Die schnelle Information für unsere Kunden

Neue Klappen- und Türdichtungen: Alles dicht!

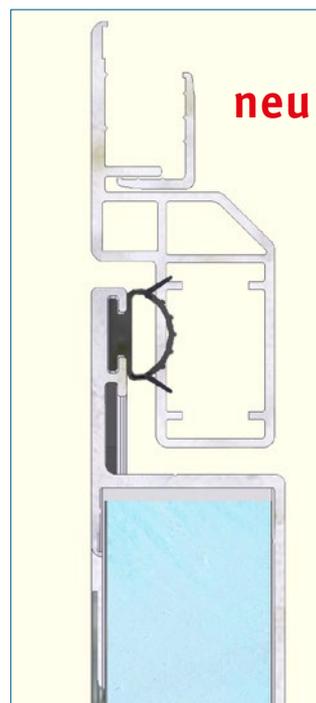
Im Rahmen unserer kontinuierlichen Verbesserungsstrategie überarbeiteten wir die **Dichtsysteme für 31 mm starke Türen und Klappen**.

Ab der Produktionswoche 25/ 20 ist die **neue Ausführung** Bestandteil der Bausätze mit Wandstärken zwischen 14 - 31 mm sowie in Einzelfällen darüber hinaus, z.B. bei der BR 248-2.

Die neue Dichtung verfügt über zwei **zusätzliche Dichtlippen**. Diese passen sich perfekt an das jeweilige Türrahmenprofil an.

Die optimierte Abdichtung ist so gut, dass die bekannten Dichtungseckstücke in den Türen entfalten können.

Die neue Dichtung ersetzt die bisher verwandten Ausführungen für FerroFoam®- Seiten- und Hecktüren, Integraltüren sowie Ober- und Seitenklappen.

Es war unser besonderes Anliegen, die neue Dichtung **kompatibel zur bisherigen Ausführung** zu gestalten.

Daher können Sie im Ersatzfall problemlos die neue gegen die alte Version tauschen.
